PEDIDO DE ESCLARECIMENTO

A empresa Sudopav Construtora Eireli, CNPJ: 26.499.438/0001-50, sediada na BR 158 KM 499.2 em Coronel Vivida-PR, vem por meio deste solicitar esclarecimento referente a Licitação **Concorrência Pública 10/2020** que tem como objeto:

- Contratação de empresa para execução de obras de PAVIMENTAÇÃO ASFÁLTICA EM CBUQ, SINALIZAÇÃO HORIZONTAL E VERTICAL, COM BASE EM BRITA GRADUADA, MEIO FIO E SARJETAS NO TREVO DA PRC 158, KM 489+770M:

Referente: Esclarecimentos a solicitação da Empresa Sudopav Construtora Eireli protocolo 54.846/2020, referente a Licitação Concorrência Pública 10/2020, de obras de Pavimentação Asfáltica em CBUQ, Sinalização Horizontal e Vertical, com base em Brita Graduada, Meio Fio e Sarjetas no Trevo da PRC 158, KM 489+770m;

Figura 1 – Drenagem Trevo

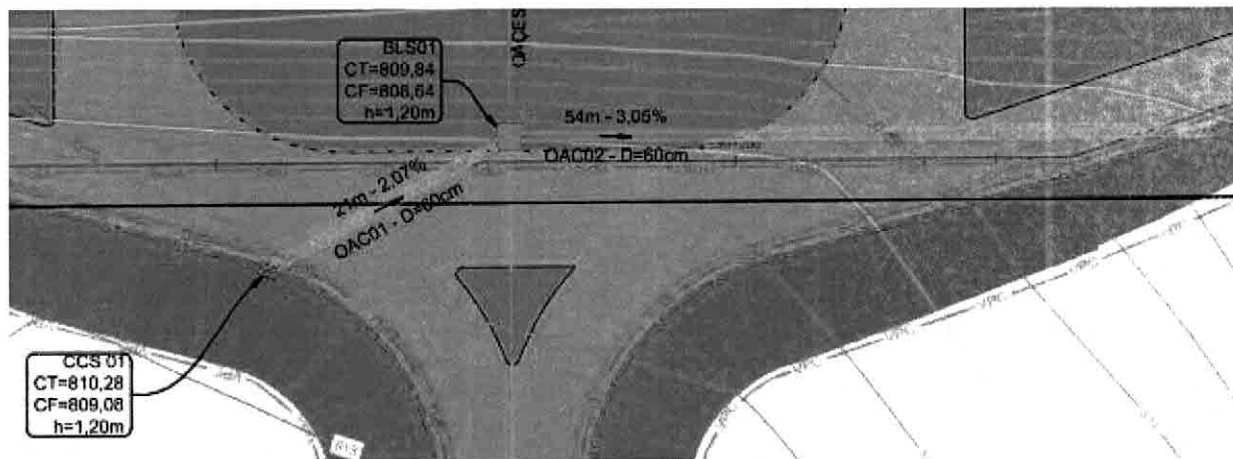
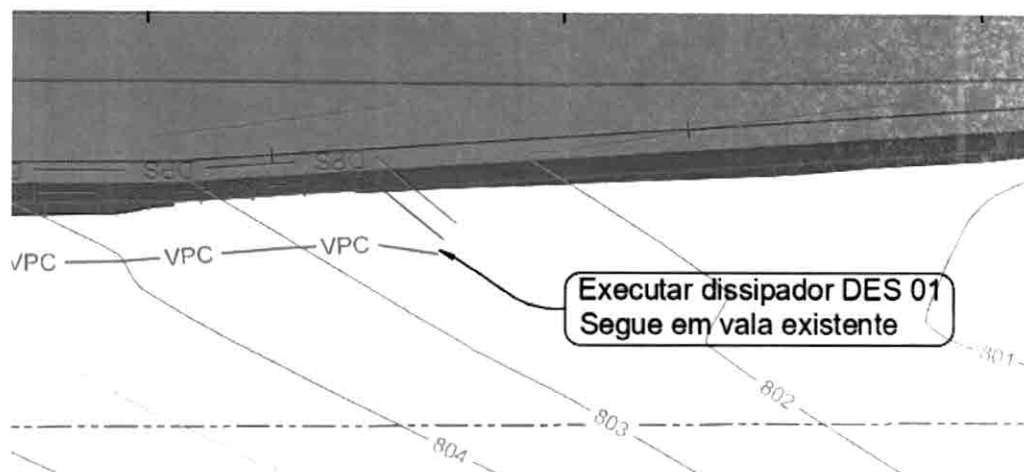
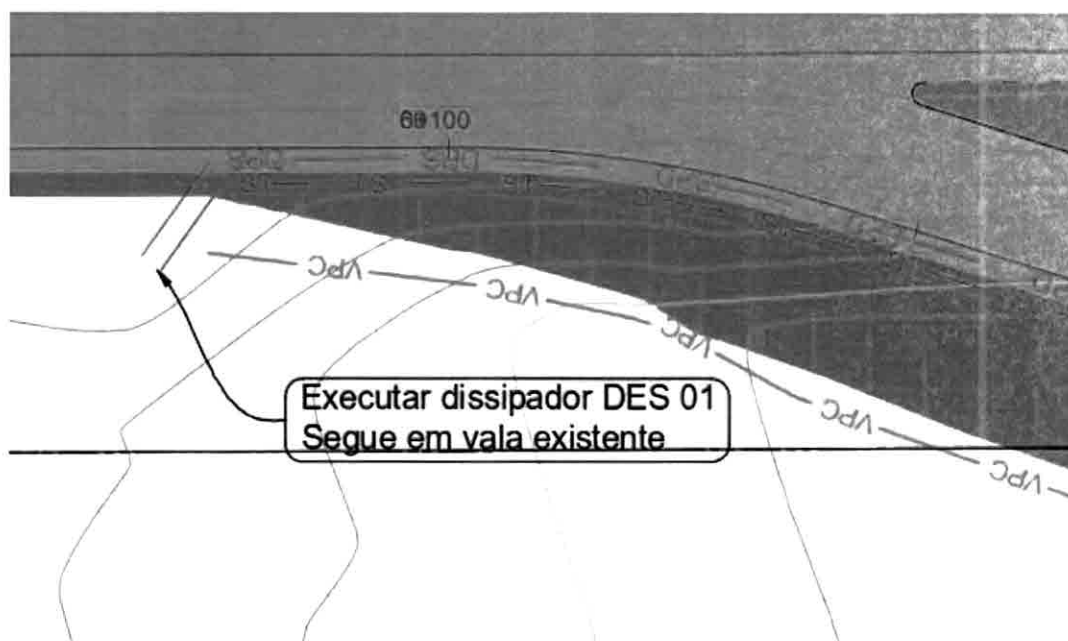
Conforme Projeto de Drenagem e OAC DRE01 e DRE02, fornecidos pela Prefeitura Municipal de Coronel Vivida, os referidos projetos abrangem itens que não estão descritos na planilha orçamentária, conforme demonstrado nas figuras a seguir:

Conforme visto o projeto contempla os seguintes item que não estão descritos na planilha orçamentária:

- Dreno profundo em solo;
- Drenagem com tubo de 0,60 m;
- Boca de lobo simples
- Caixa coletora de sarjeta;

- Dissipadores de energia;
- Valetas de proteção.

1) Os itens descritos acima, serão executados pelo Município, aditivados no contrato da presente licitação, ou licitados separadamente?

- a. Quanto ao questionamento referente às obras de drenagem consta no Memorial Descritivo:

6 DRENAGEM E OBRAS DE ARTE CORRENTE

As drenagens e obras de arte correntes que se fizerem necessárias e que estejam contempladas em orçamento deverão ser executadas seguindo o especificado em projeto;

Portando devera ser executado os itens constantes em orçamento.

Figura 4 – Projeto Geométrico

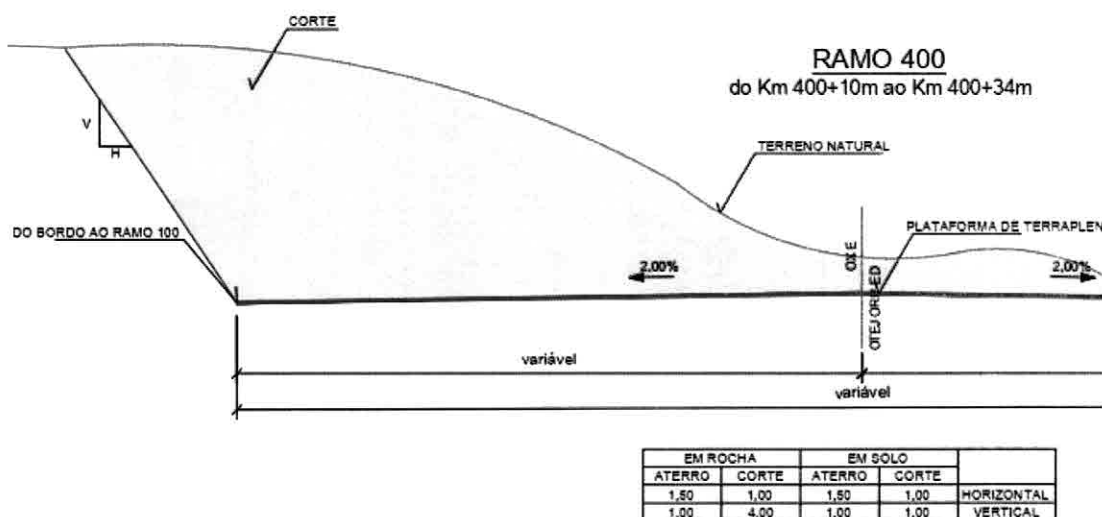
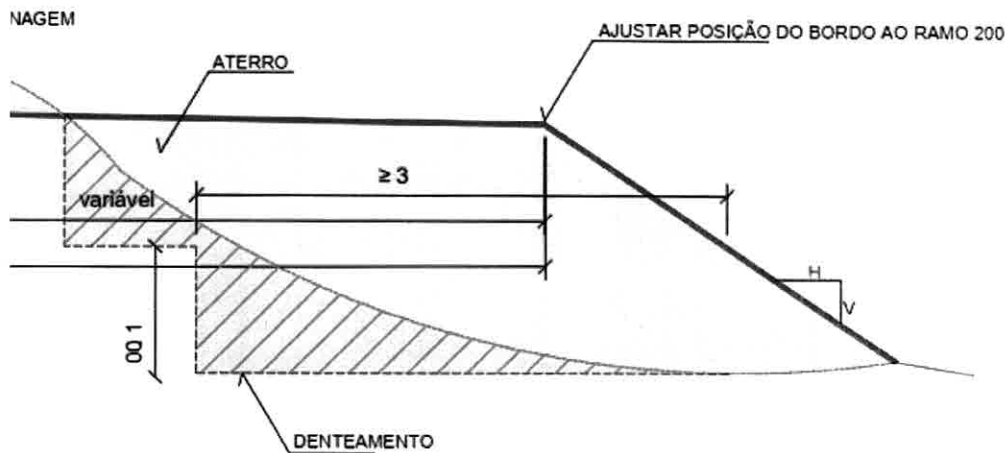
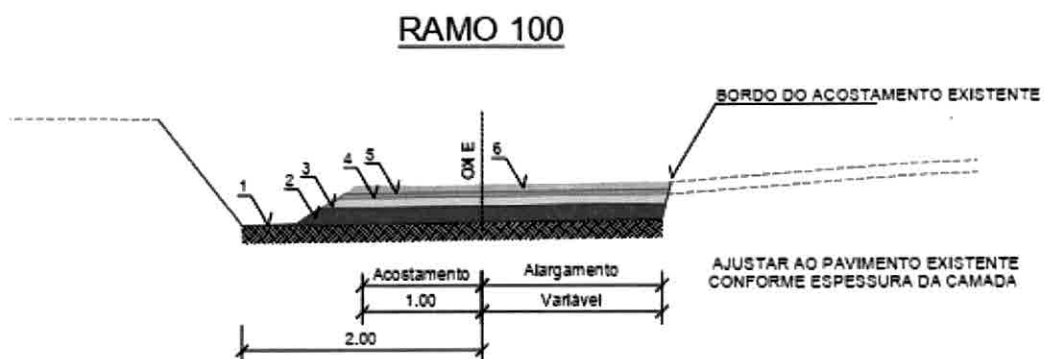
Conforme Projeto Geométrico GEO01, GEO02 e GEO03, fornecidos pela Prefeitura Municipal de Coronel Vivida, os referidos projetos abrangem itens que não estão descritos na planilha orçamentária, conforme demonstrado nas figuras a seguir:

Conforme projetos apresentados o Ramo 100, Ramo 200, Ramo 300 e Ramo 400, apresentam seções típicas e perfil longitudinal de terraplenagem com corte e aterro.

- 2) Os itens de terraplenagem, serão executados pelo Município, aditivados no contrato da presente licitação, ou licitados separadamente?

Conforme projetos apresentados o Ramo 100, Ramo 200, Ramo 300 e Ramo 400, apresentam seções típicas de pavimentação contemplando os seguintes item não descritos na planilha orçamentaria:

- Regularização e compactação do sub leito;
- Camada de macadame hidráulico com 20 cm de espessura.
- Camada de brita graduada com 15 cm de espessura.

- 3) Os itens de pavimentação, serão executados pelo Município, aditivados no contrato da presente licitação, ou licitados separadamente?**

- a. Quanto ao questionamento acima, informamos que os itens relacionados já estão executados e que conforme edital de licitação:

Portanto a aferição dos serviços necessários a execução da obra podem ser verificada no ato da Visita Técnica.

- a. Quanto ao questionamento acima, informamos que a camada de macadame hidráulico, já encontra-se executada (podendo ser verificada na Visita técnica), e não consta na planilha orçamentária devendo os demais itens serem executado em acordo com projeto, memorial descritivo e planilha orçamentaria, sempre seguindo as normativas pertinentes a cada serviço.
- b. Quanto a Camada de Brita Graduada a quantidade é de 15cm, conforme projeto, Memorial Descritivo (Anexo 2) e memória de cálculo a seguir:

A determinação do volume de Base de Brita Graduada é dada pela multiplicação da área de pavimento novo pela espessura da camada, apresentada nas seções típicas, adicionado os valores relativos ao talude da camada (largura inferior), bem como a faixa de apoio da do revestimento (largura superior), obtendo a média dos dois e multiplicando pela extensão dos ramos.

Espessura da camada:	0,10	m
Área de pavimento novo:	3.946,00	m
Volume da área pavimentada:	394,60	m³
Largura da Faixa de apoio do revestimento:	0,08	m
Largura inferior do talude da camada:	0,23	m
Largura média:	0,15	m
Volume do talude da camada:	13,07	m³
Volume total da camada:	407,67	m³

Portando a diferença de base em brita graduada são dos locais onde não é necessária sua execução. Os mesmos estão localizados nos acostamento da rodovia em que a base é existente, somente sendo necessários os serviços de pintura de ligação e recapeamento em CBUQ, compactação e sinalização de trânsito.
